**Avis en date du 11 décembre 2019
de la Mission régionale d'autorité environnementale d'Île-de-France
sur le projet de construction de la résidence « Les Rives de Seine »
à Athis-Mons (Essonne)**

Synthèse de l'avis

Illustration 5: Plan masse des ZAC des Bords de Seine Amont et Aval
(source : dossier de DUP de la ZAC des Bords de Seine Aval - Notice de présentation, page 27/63)

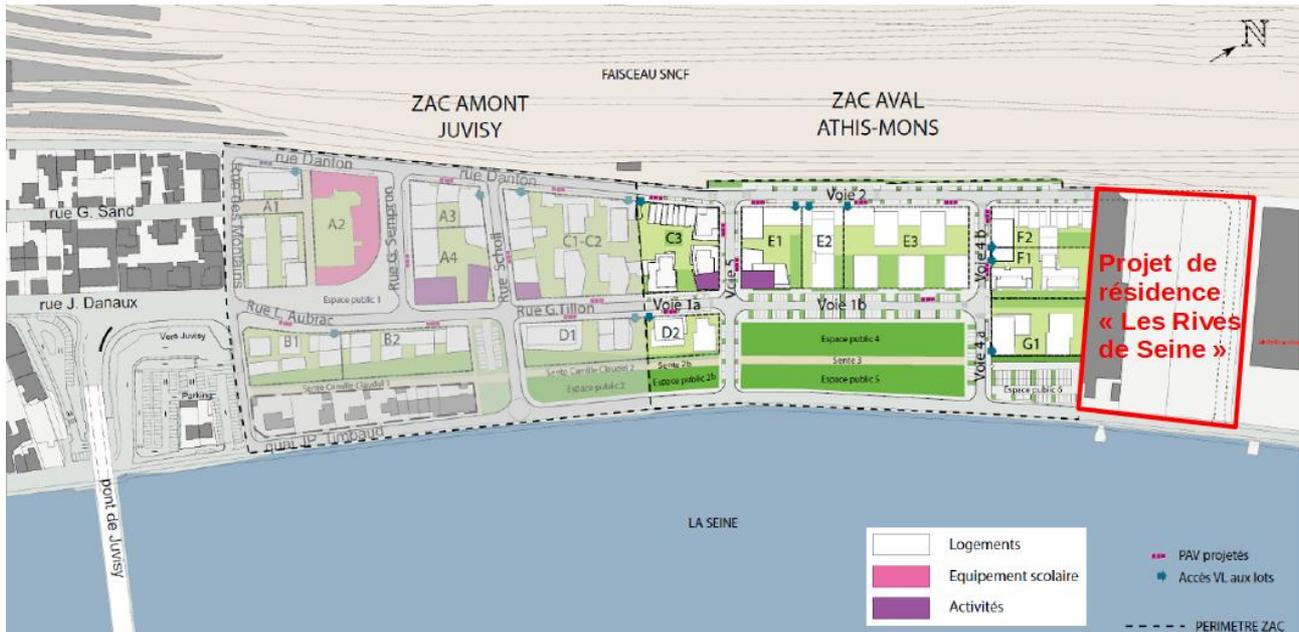
- **Une description des ZAC des Bords de Seine Amont et Aval (plans de situation, plans masse, programmation, état d'avancement, etc.) et de leurs principaux impacts, compte tenu du lien fort avec le projet de résidence ;**
- **Une analyse approfondie des effets cumulés du présent projet de construction avec ces ZAC, notamment déplacements, bruit, paysage et impacts liés aux travaux).**

Illustration 6: Extrait du zonage du PPRI (source : étude d'impact, page 34)

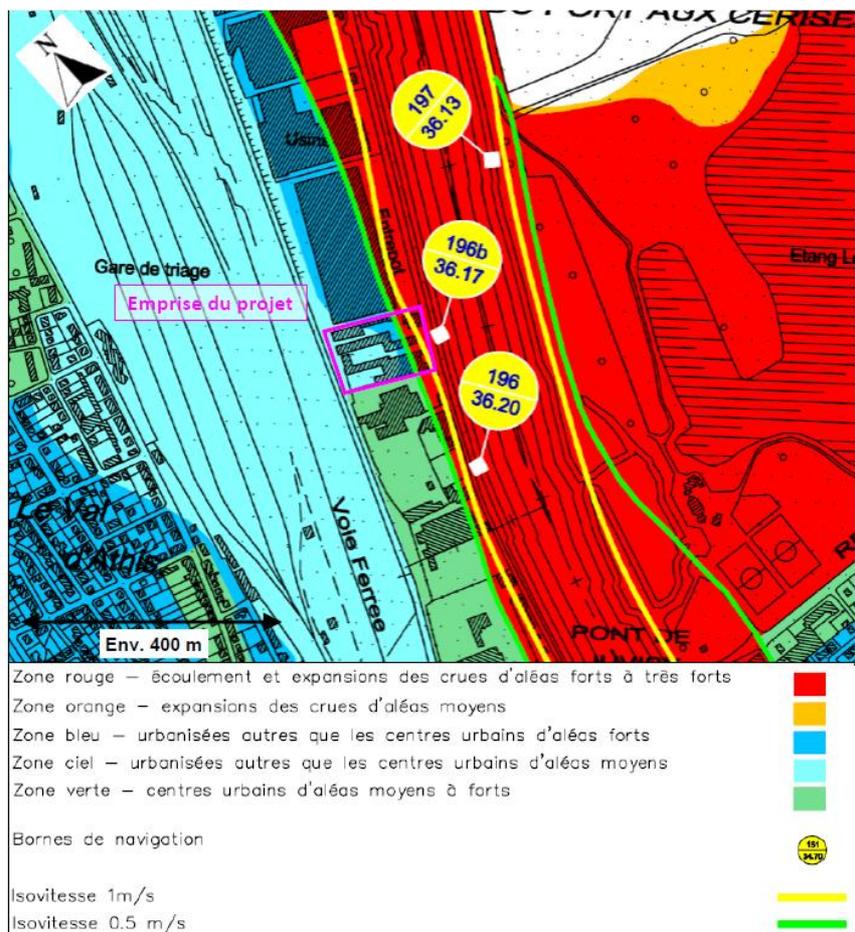
Pour la MRAe, l'étude d'impact doit à présenter les dispositions retenues dans les plans de sauvegarde²⁹ des deux communes concernées conditions de « déplacements » des habitants et des services de secours en cas de crise, en présentant notamment les voies d'accès hors d'eau au site (piétons, routiers) les capacités de stationnement des véhicules évacués sur les deux communes, et plus largement le fonctionnement du site et des ZAC voisines en période de crue.

Compte tenu de l'enjeu fort lié à l'exposition aux inondations du site et des ZAC voisines, la MRAe recommande de préciser comment les communes ont intégré le projet, qui représente 213 logements supplémentaires, dans leurs plans communaux de sauvegarde

Illustration 7: Niveau de bruit sur 24 heures (Lden) (source : étude d'impact, page 162)

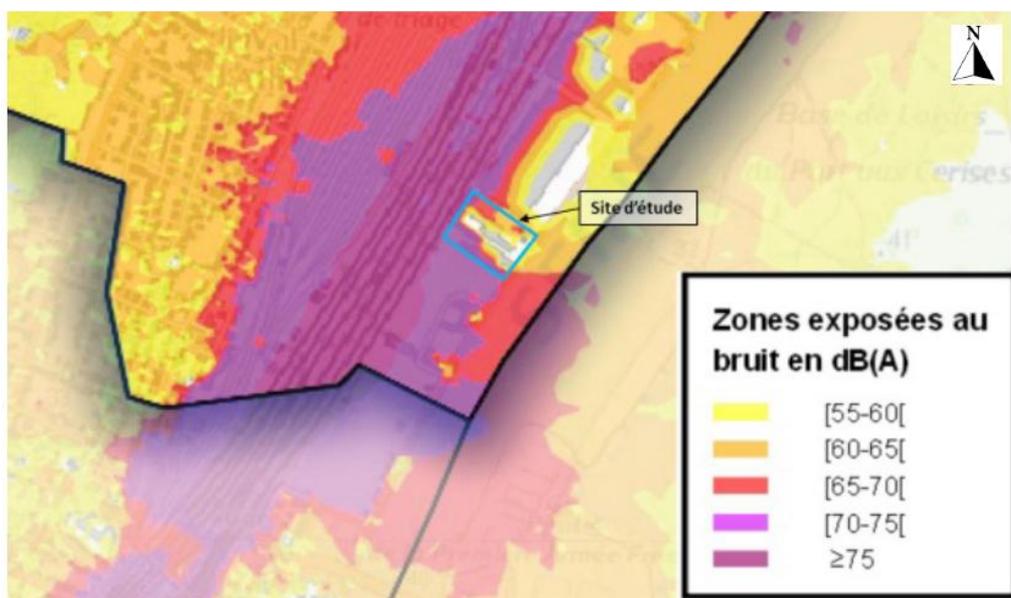
N.B. : La carte des niveaux Lden a été réalisée avant la démolition des anciens bâtiments industriels. Les niveaux de bruit indiqués par la MRAe correspondent à ceux relevés à proximité immédiate du site.

La MRAe recommande de proposer des mesures pour réduire l'exposition au bruit des futurs habitants au delà du respect des isolements réglementaires, et de vérifier qu'elles permettent d'atteindre des niveaux sonores compatibles avec les recommandations de l'OMS.
